Modulo per la presentazione delle osservazioni per i piani/programmi/progetti sottoposti a procedimenti di valutazione ambientale di competenza statale

ID: Codice procedura (ID_VIP/ID_MATTM):10844

Impianto per la produzione di energia elettrica da fonte eolica, costituito da 6 aerogeneratori della potenza complessiva di 37,2 MW, un sistema di accumulo da 25 MW e relative opere connesse in località "Rempillo" nel comune di Pitigliano (GR).

TESTO DELLE OSSERVAZIONI

ALLEGATO alle OSSERVAZIONI all' IMPIANTO EOLICO denominato REMPILLO nel COMUNE di PITIGLIANO (GR). Comp

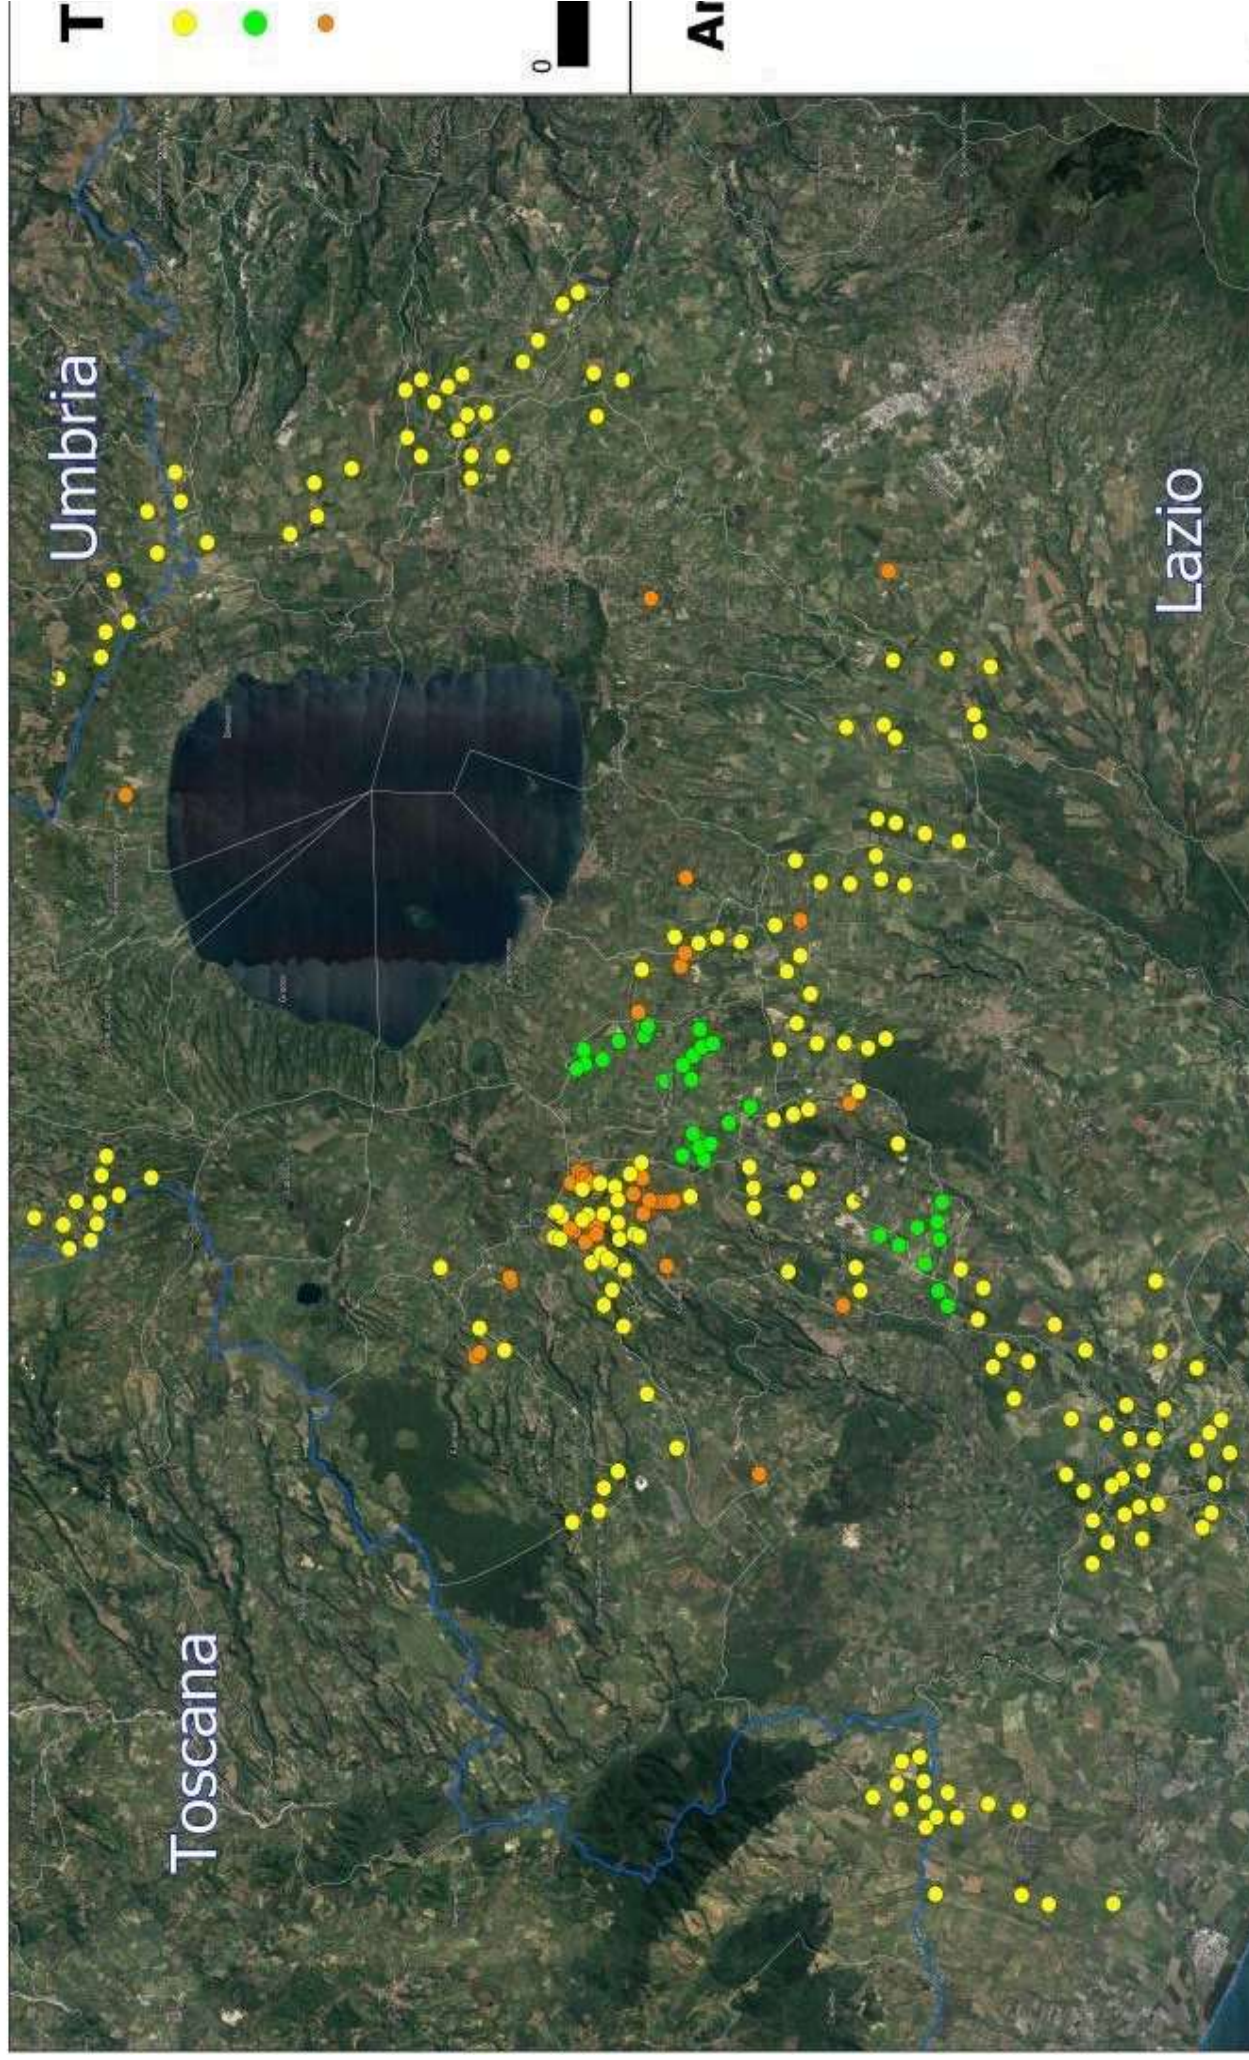
In sintesi, visti l'art. 20 comma 8 lettera c) quater del D.Lgs n 199/2021 e le Linee guida nazionali appena citate, considerato l'enorme impatto dell'impianto eolico industriale denominato "Rempillo" sulla zona paesaggistica di notevole interesse pubblico ben individuata nelle immagini

n.1 e n. 2 e sui Beni Culturali evidenziati nell'immagine n. 3 dell'Allegato alle presenti Osservazioni, per la collocazione delle pale P04 e P05 direttamente all'interno del perimetro di un'area archeologica e per gli impatti anche sull'area intermedia e vasta dei pregiati territori laziali della Tuscia settentrionale e in particolare di quelli del pitiglianese ricco di emergenze agricole, naturalistiche, storiche e archeologiche del periodo etrusco ma non solo, si chiede che venga negata l'autorizzazione all'insediamento dell'impianto eolico denominato "Rempillo".

Quindi anche la Regione come Ente deputato dalla normativa nazionale a legiferare sulle aree idonee e non idonee si è espressa riguardo al fatto che abbia assolto ai doveri e alle quote stabilite dal PNIEC e in ambito regionale la provincia di Viterbo è stata quella con il più alto tasso di impianti FER tra tutte e quindi ormai satura ed il cumulo degli impianti FER installati, autorizzati e in progetto rappresenta una **elevata criticità per la sostenibilità ambientale di ulteriori eventuali iniziative**. L'impianto eolico “ Rempillo” pur essendo “esterno al confine provinciale e regionale ma nelle sue immediate vicinanze (a soli 100 metri i primi due aerogeneratori) oltre ad impattare sul territorio e sulle economie di tre Comuni del Lazio (Farnese, Valentano e Latera) si trova nelle fasce di rispetto dei Beni di notevole interesse pubblico come si è evidenziate nelle Osservazioni nn. 1 e 2 e crea anche degli impatti negativi anche sui beni naturalistici come verrà dettagliato nell'Osservazione n. 4. Inoltre andrebbe a sommarsi al già enorme cumulo di impianti eolici e fotovoltaici e geotermici che già creano una elevata criticità ambientale nella provincia di Viterbo e interferiscono anche con il territorio toscano come si può vedere dalle immagini nn. 4 e 5 dell'Allegato n. 1.
